Demande de permis d'urbanisme – Projet de transformation et d'extension de bâtiments en :
logement, centre médical et centre de formation,
rue Docteur De Meersman 35/37 et 39 à 1070 Bruxelles

Complément à la Note explicative

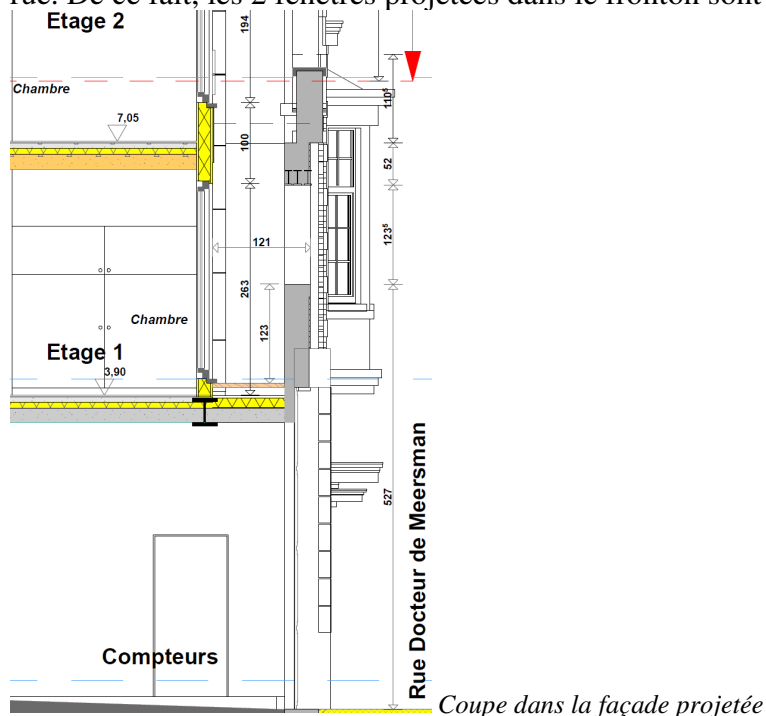
- L'emplacement de l'escalier au n° 37 : reconstruire l'escalier à son emplacement d'origine
- La vitrine du futur centre médical : le maintien de la typologie du rez-de-chaussée et de la fonction de la vitrine
- La rehausse et les percements de deux baies dans le fronton au n°39 : différencier la rehausse projetée, réaliser un retrait, supprimer les 2 fenêtres dans le fronton

La façade projetée pour la rehausse est reculée de 120cm par rapport à l'alignement à rue. De ce fait, les 2 fenêtres projetées dans le fronton sont supprimées.

Pour assurer l'éclairage naturel et la visibilité du logement projeté au 1^{er} étage vers l'extérieur, une baie sera créée à l'emplacement et avec les dimensions de l'enseigne existante sur le fronton.

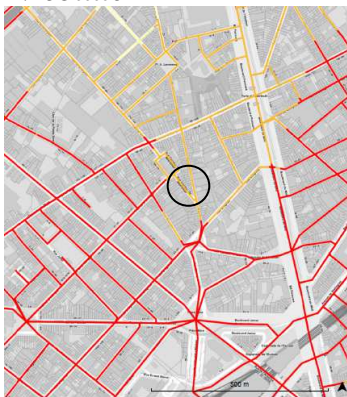
- Végétalisation de pleine terre dans la cour : les constructions (caves et citernes) existantes rendent impossibles les plantations de pleine terre dans une grande partie de la cour.

L'alternative est donc de créer des parterres aux endroits possibles et de remplacer le revêtement imperméable par des dalles de gazon.
